Vår referanse: PLAN-2025/13842-26
Sakshandsamar: Lise Våge Berge
Dato: 19.12.2025

Referat oppstartsmøte – reguleringsplanarbeid Fyllingsdalen, Gnr. 22, Bnr. 4, Hjalmar Brantings vei øst, Arealplan-ID 72000000

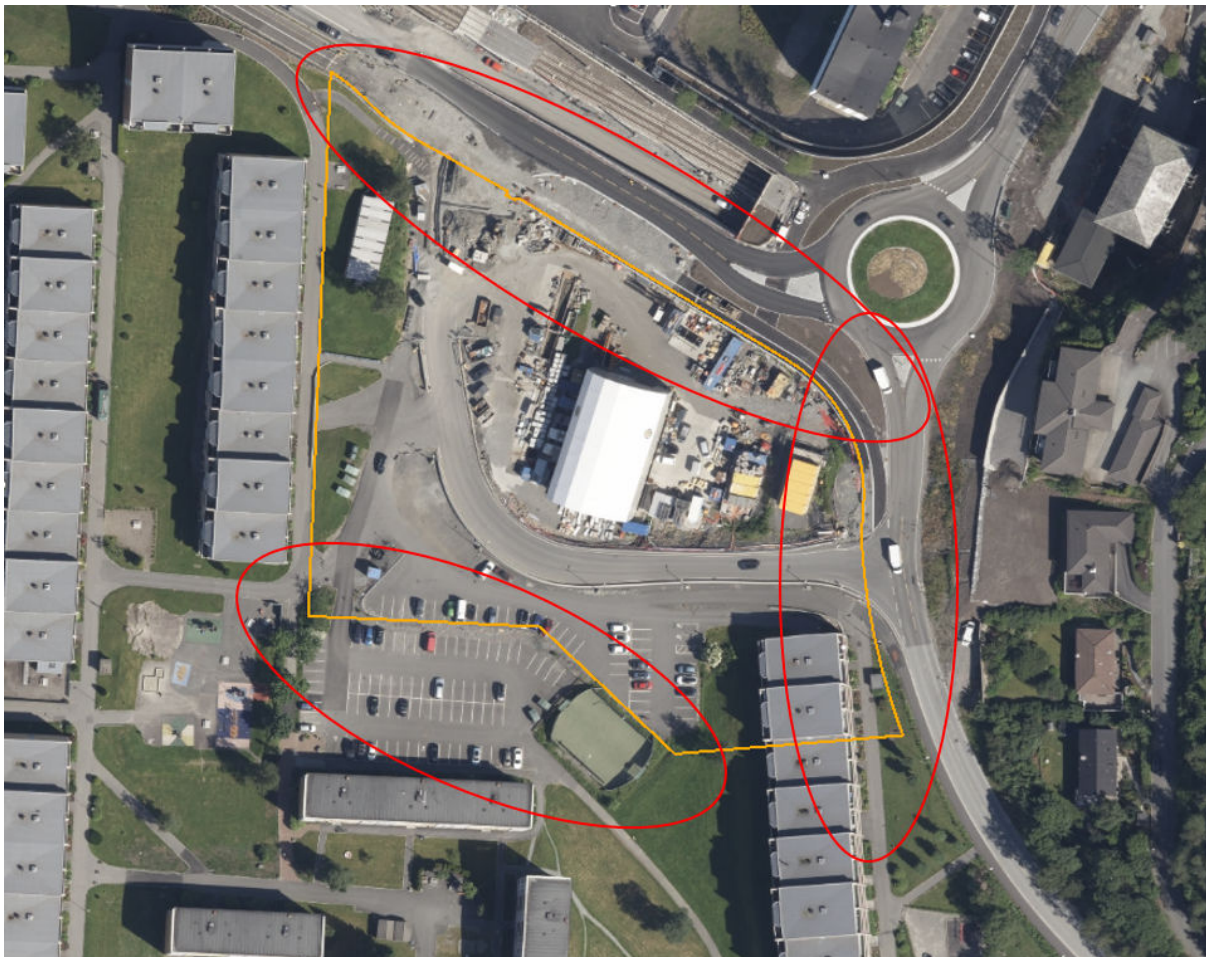
Planavgrensa skal vere endeleg avklart før ein varslar oppstart av planarbeid. PBE tilrår at plangrensa vert utvida, spesielt i dei innringa områda. Plangrensa kan innskrenkast i løpet av planprosessen.

- For å sikre naudsynt areal for å avklare avkøyrslar
- For å sikre god overgang til Hjalmar Brantings vei
- For å sikre overgang til eksisterande burettslag og eksisterande parkeringsplass – korleis er denne overgangen tenkt?
- For å sikre gangvegar gjennom planområdet og til målpunkt
- Renovasjon
- Sikre god handtering av overvatn og vurdering av bekkeopning
